**Modulo per la presentazione delle osservazioni per i piani/programmi/progetti sottoposti a procedimenti di valutazione ambientale di competenza statale**

ID: Codice procedura (ID\_VIP/ID\_MATTM):10844

Impianto per la produzione di energia elettrica da fonte eolica, costituito da 6 aerogeneratori della potenza complessiva di 37,2 MW, un sistema di accumulo da 25 MW e relative opere connesse in località "Rempillo" nel comune di Pitigliano (GR).

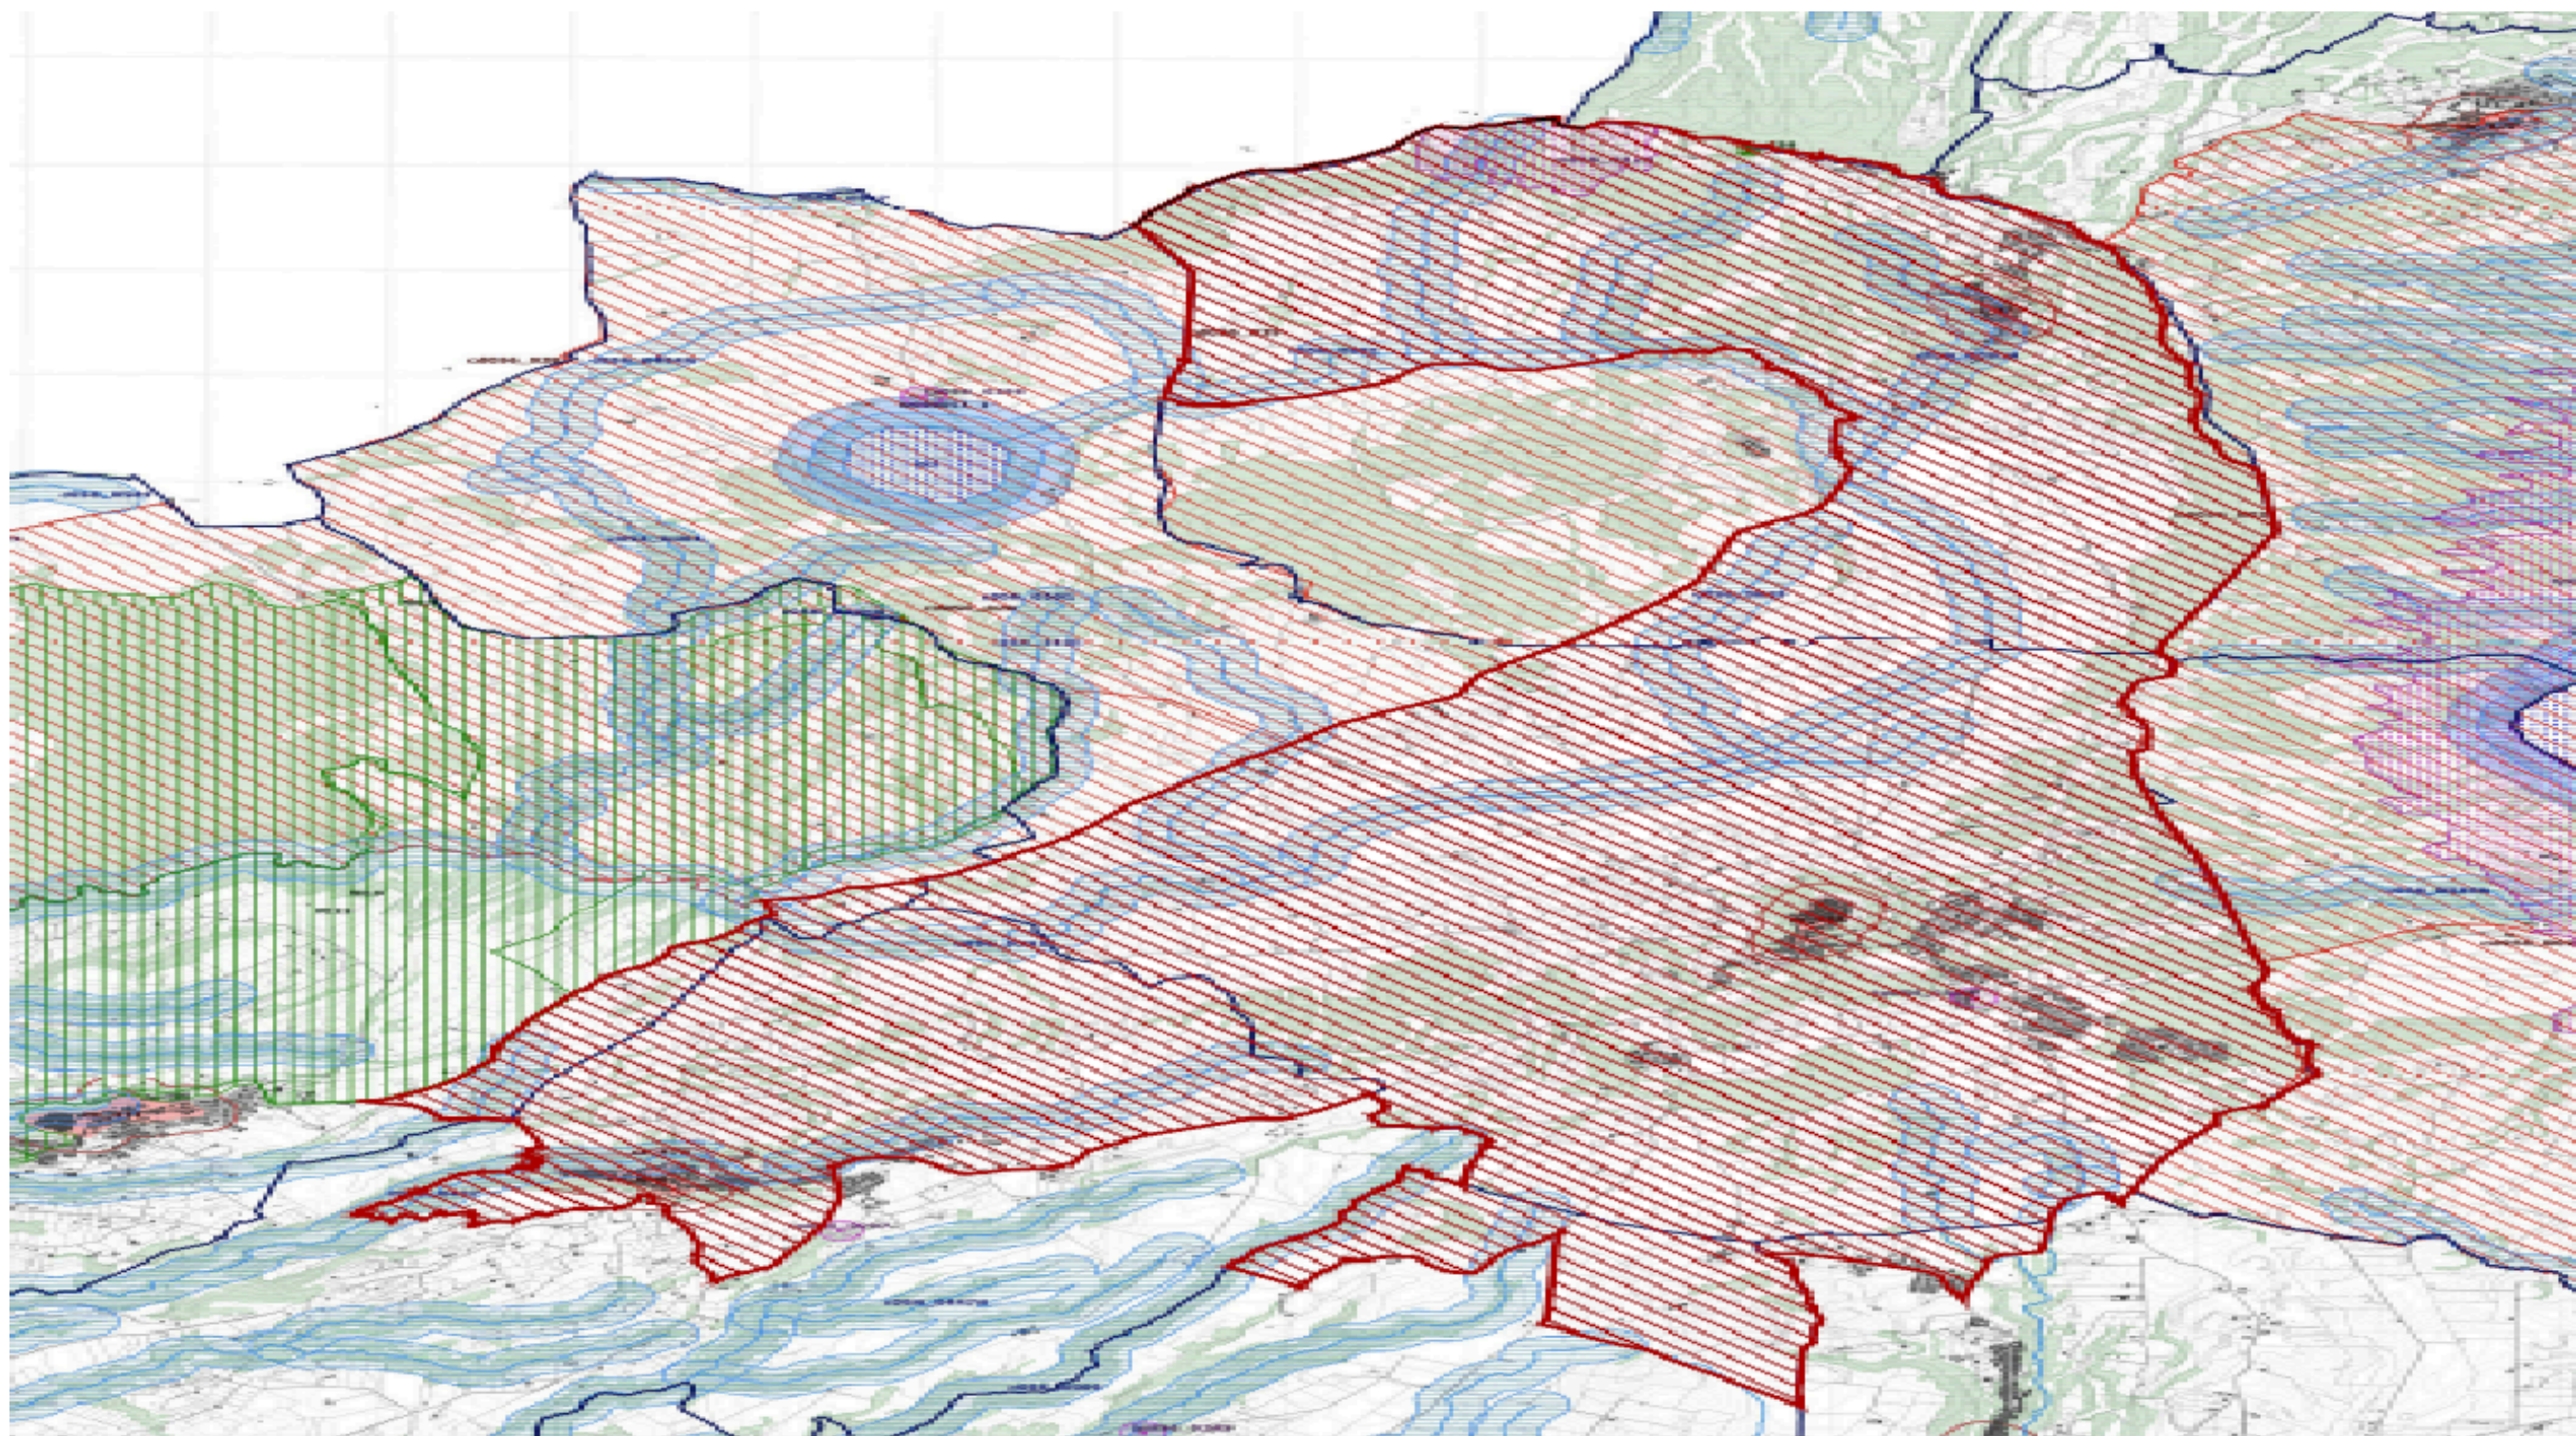
- 1) **OSSERVAZIONE N. 1 : AREA dell'IMPIANTO EOLICO NON IDONEA ai sensi dell'art. 20 com. 8 lettera c quater del Decreto Legislativo n. 199/2021 e ss.mm.ii.**
- 2)
- 3) **PREMESSA: Normative e Giurisprudenza amministrativa.**

In sintesi, visti l’art. 20 comma 8 lettera c) quater del D.Lgs n 199/2021 e le Linee guida nazionali appena citate, considerato l’enorme impatto dell’impianto eolico industriale denominato “Rempillo” sulla zona paesaggistica di notevole interesse pubblico ben individuata nelle immagini n.1 e n. 2 e sui Beni Culturali evidenziati nell’ immagine n. 3 dell’Allegato alle presenti Osservazioni, per la collocazione delle pale P04 e P05 direttamente all’interno del perimetro di un’area archeologica e per gli impatti anche sull’area intermedia e vasta dei pregiati territori laziali della Tuscia settentrionale e in particolare di quelli del pitiglianese ricco di emergenze agricole, naturalistiche, storiche e archeologiche del periodo etrusco ma non solo, si chiede che venga negata l’autorizzazione all’ insediamento dell’impianto eolico denominato “Rempillo”.

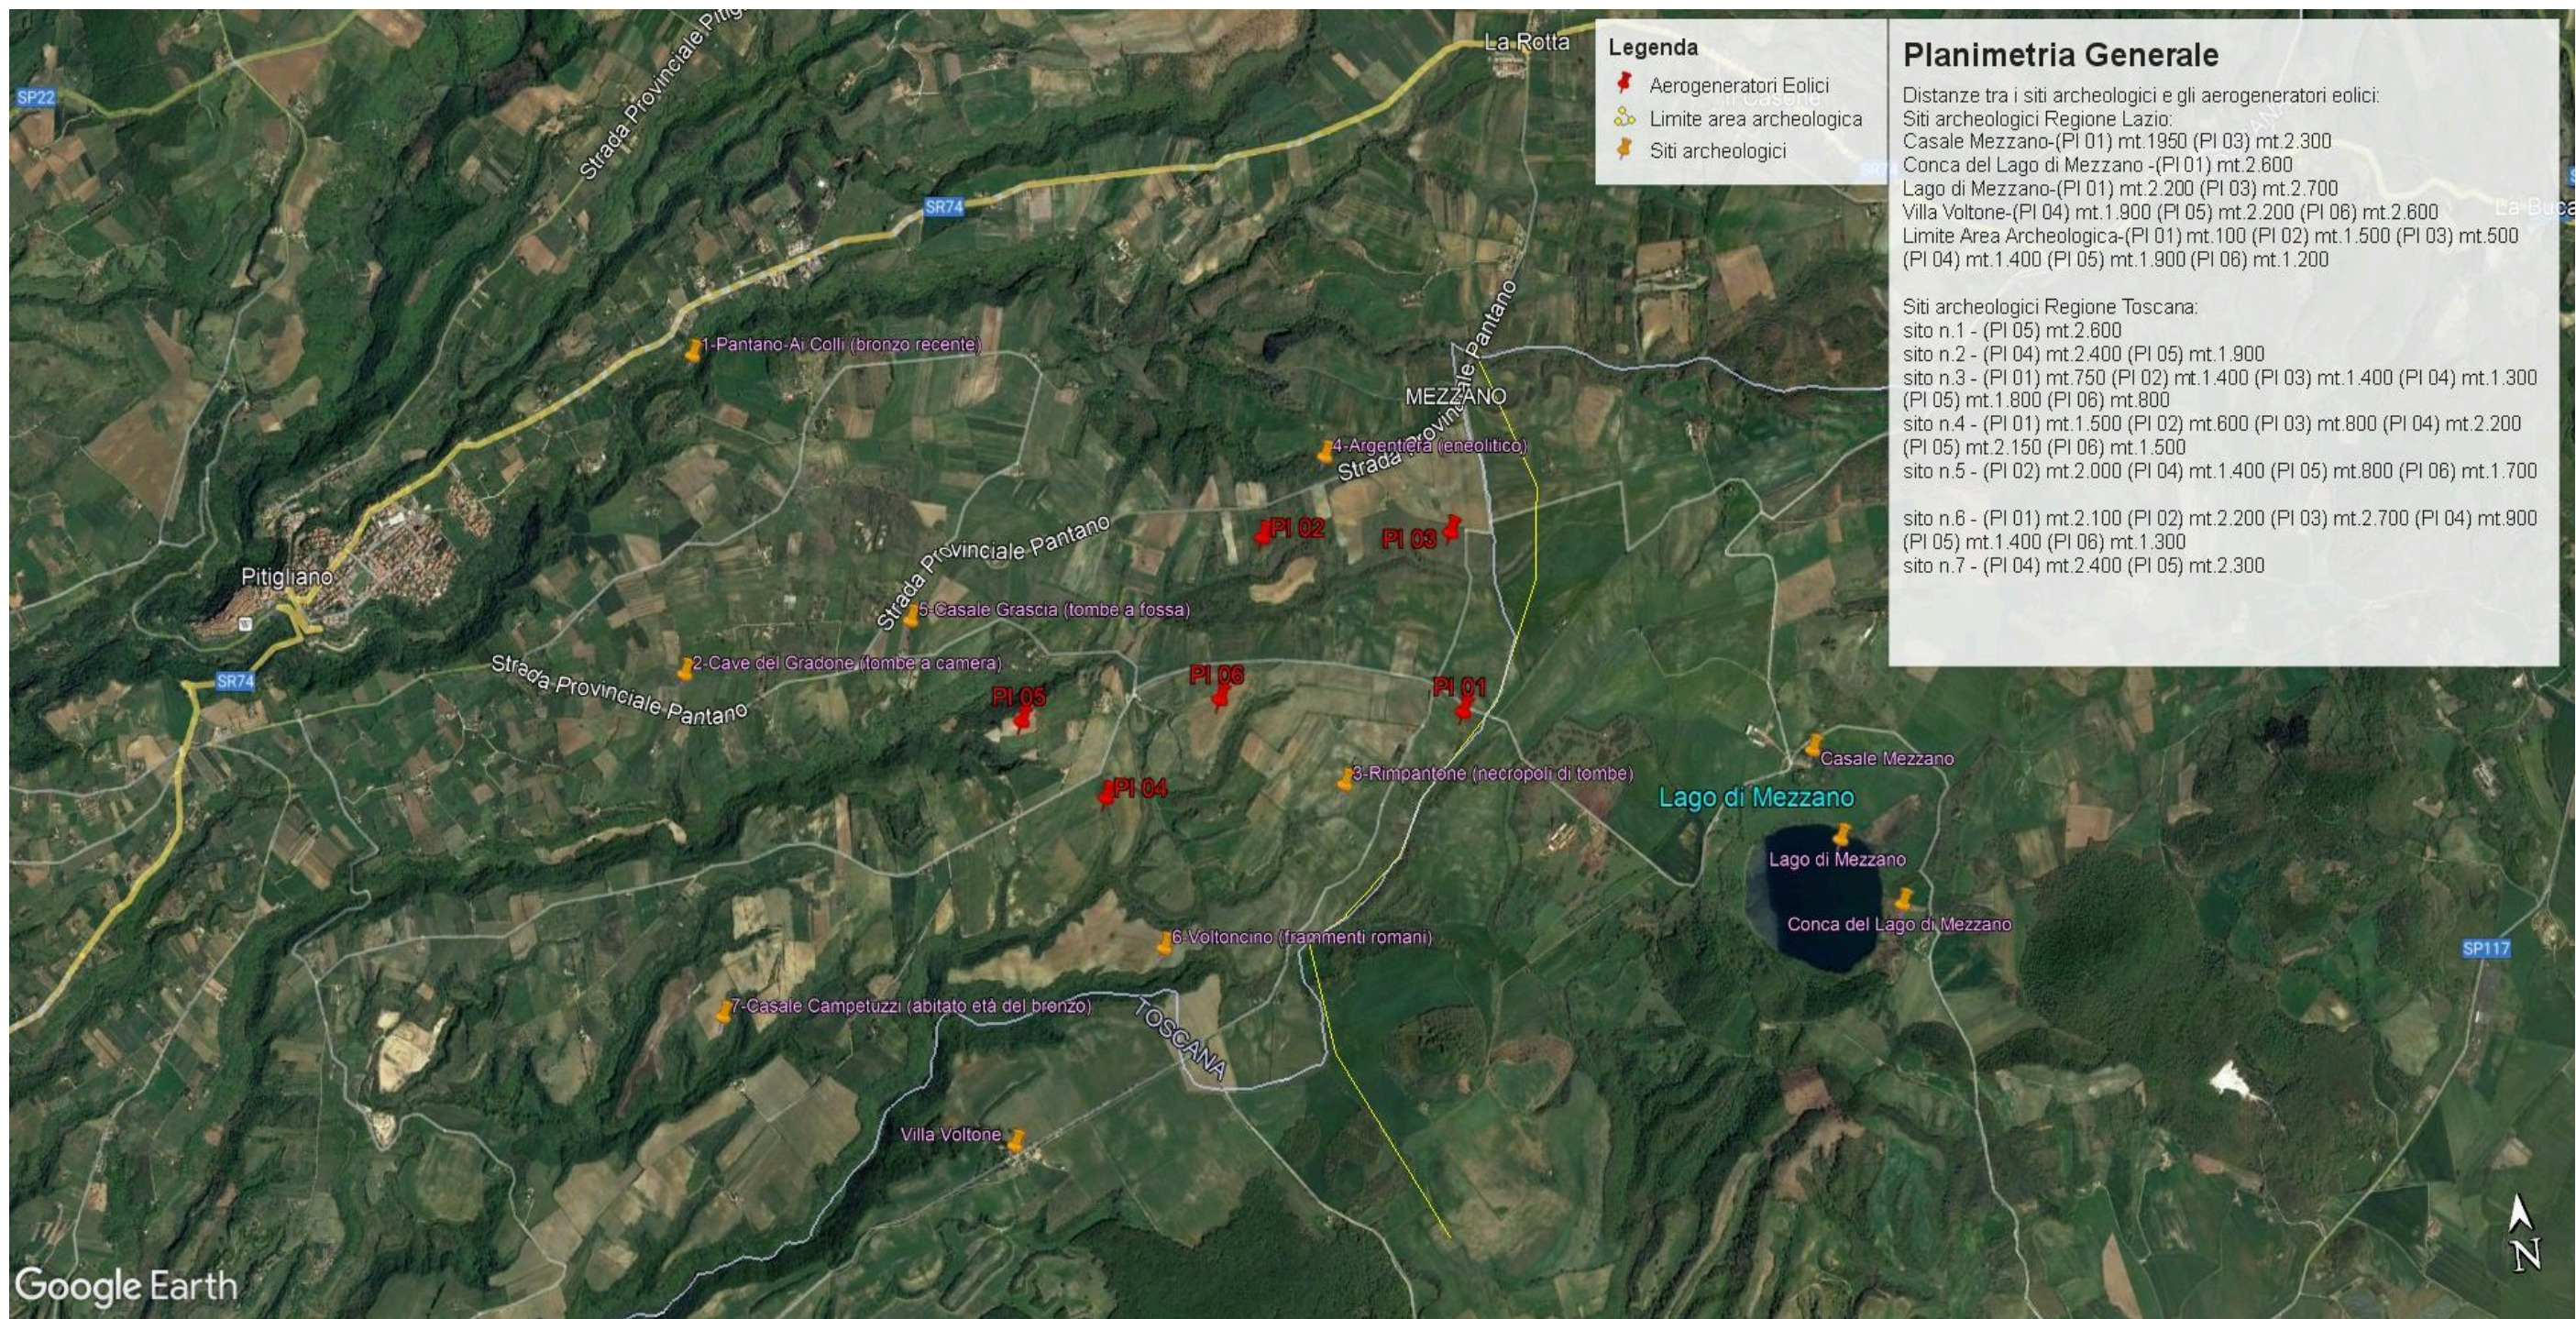
Bolsena attraverso la ZPS Caldera di Latera e la ZSC Lago di Mezzano che insieme sono compresi nel vincolo paesaggistico “ Conca Lago di Mezzano...” e verranno uniti dal nuovo vincolo paesaggistico “*Ambito paesaggistico, geologico e geomorfologico dell’orlo della caldera di Latera e delle sue pendici interessate dai centri eruttivi periferici*” ( si veda a riguardo la proposta pubblicata sul sito del MIC in data 09/08/2023 e l’immagine n. 2 dell’ ALLEGATO) all’area di notevole interesse pubblico “ Conca del lago di Bolsena” (D.M. 24.10.1960). Praticamente una vasta zona che per interesse paesaggistico e naturalistico oltre che storico, archeologico e identitario rappresenta un unicum nel panorama nazionale.
